改善箇所説明図

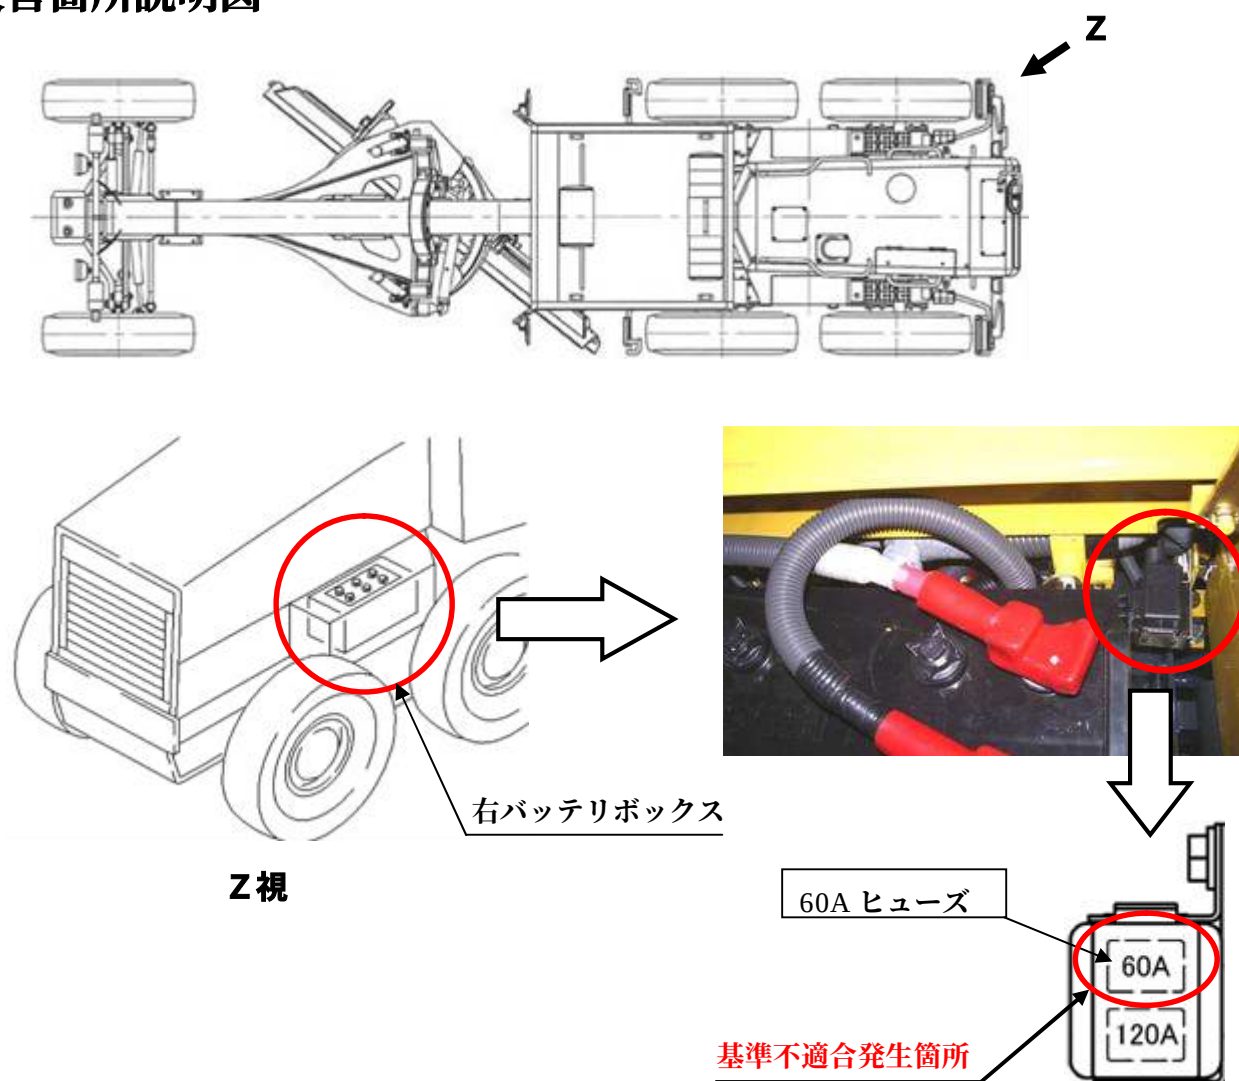
大容量オルタネータ装着車の充電回路において、装着されているヒューズの容量が不足しているため、当該ヒューズが切れ、バッテリーが充電できなくなる場合がある。そのため、そのまま使用を続けると、原動機が停止し再始動できなくなるおそれがある。

改善措置の内容 : 全車両、容量の大きなヒューズ (120A) に交換する。

識別 : ヒューズ上面のアンペア数表示で識別する。
